2025_CBS_03676 OMV_2024115728 K - aanvraag omgevingsvergunning voor de bouw van een meergezinswoning bestaande uit 15 eenheden met een gemeenschappelijke private binnentuin + het exploiteren van 15 warmtepompen - met openbaar onderzoek - Apostelhuizen, 9000 Gent - Weigering

Volgend verslag werd uitgebracht door de gemeentelijk omgevingsambtenaar op 11 april 2025.

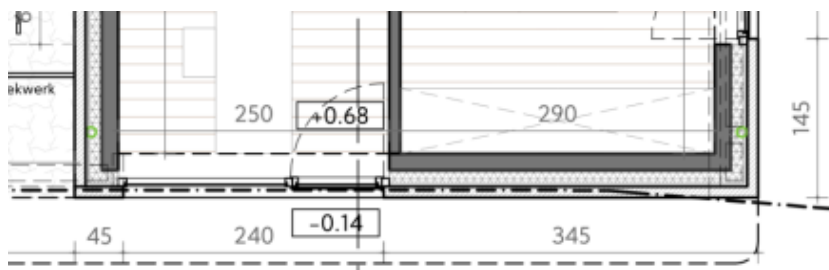
Vooreerst dient opgemerkt te worden dat de plannen tegenstrijdige informatie geven met betrekking tot de werkelijke ligging van de rooilijn zijde Apostelhuizen.

- Op basis van het opmetingsplan (377_010_022a-splitsingsplan) valt de rooilijn (groene stippenlijn) volledig samen met de kadastrale grens. Deze bestaat uit acht aanééngesloten geknikte lijnen met een totale lengte van 67,18m.
- Op basis van het inplantingsplan bestaande toestand (BA_12023_I_B_01) blijkt evenwel dat de rooilijn (zwarte stippenlijn) niet samenvalt met de kadastrale grens (lichtblauw).

Op basis van de aangereikte grondplannen blijkt evenwel zonder meer dat de nieuwe voorgevelafwerking op sommige vlakken voorbij de geknikte rooilijn wordt voorzien (zie bijgevoegde foto).

Afwijking niet toegestaan: Deze afwijking wordt niet aangevraagd binnen voorliggende aanvraag waardoor niet voldaan is aan de noodzakelijke motiveringsplicht van het verzameldecreet omgeving. De afwijking is bovendien ruimtelijk niet aanvaardbaar gezien men bij een nieuwbouwwolume de gevelafwerking kan voorzien binnen de bestaande rooilijn.
